اطلاعیه فنی - تعمیراتی

شماره: ۱۳۹۳-۲۳۵

عنوان: بروز آوری نرم افزار، نود CCN و ICN در سیستم مالتی پلکس SMS نوع خودرو: دنا و سمند SMS.MUX

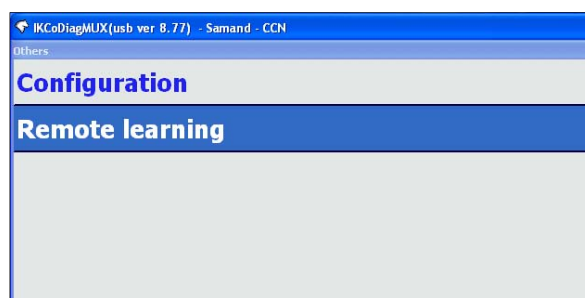
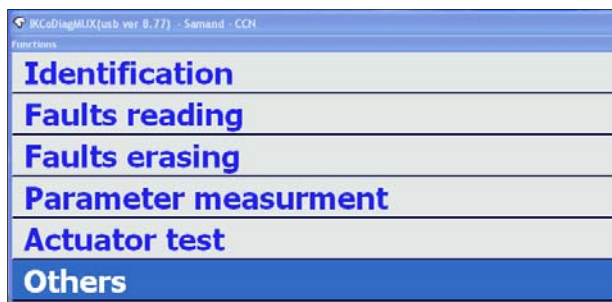
ب- **نکته مهم:** پس از انجام دانلودینگ نود CCN، اگر در عملکرد ریموت ایرادی وجود دارد و یا یکی از ریموتها فقط تعریف شده است می توان مطابق روش زیر اقدام به تعریف و تطبیق دادن ریموت با نود CCN نمود:

۱- سوئیچ باز گردد، پس از ورود به منوی مالتی پلکس SMS، نود CCN، گزینه Others و Remote Learning انتخاب گردد.

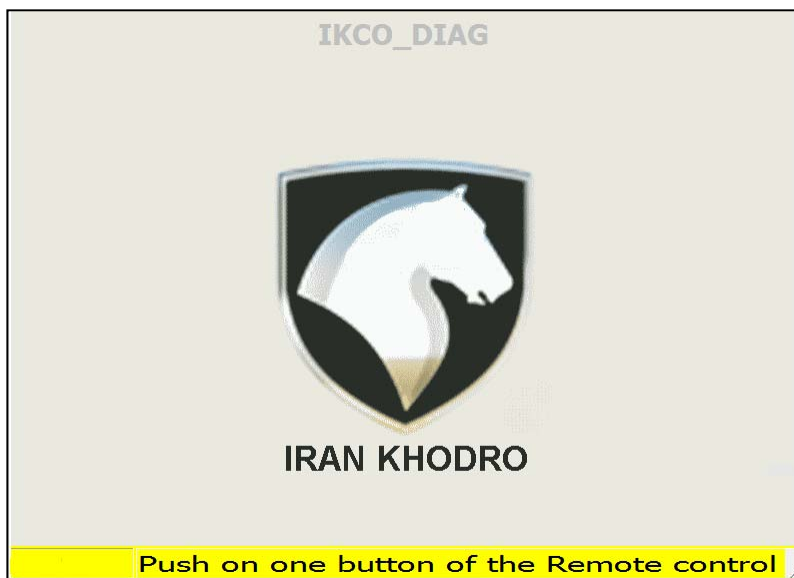
۲- پس از کلیک بر روی گزینه Remote Learning گزینه yes را انتخاب کنید.
در این هنگام دستگاه پیغام فشردن دکمه روی ریموت اول را می دهد.

۳- **نکته مهم:** در این هنگام حتما " باید ابتدا یکی از دکمه های ON یا OFF ریموت اول فشرده شود و در حالیکه دکمه مذکور فشرده نگه داشته شده دکمه بعدی فشرده شود. در صورتی که عملیات تعریف ریموت با موفقیت انجام شود نوار زرد رنگ ، به رنگ سبز در می آید و پیغام Learned می دهد.

۴- پس از اتمام تعریف ریموت اول، دستگاه پیغام فشردن شدن دکمه ON یا OFF روی ریموت دوم را می دهد. نیازی به جا زدن کلید در سوئیچ نمی باشد. سریعاً " در همان حالتی که ریموت دوم در دست نگه داشته شده است مجدداً " ابتدا یکی از دکمه های ON یا OFF فشرده شود و سپس دکمه بعدی فشرده گردد. (مثل آنچه در ریموت اول گفته شد)

۵- پس از سبز رنگ شدن نوار حاشیه زیرین ، تعریف ریموت هر دو کلید با موفقیت انجام شده است.
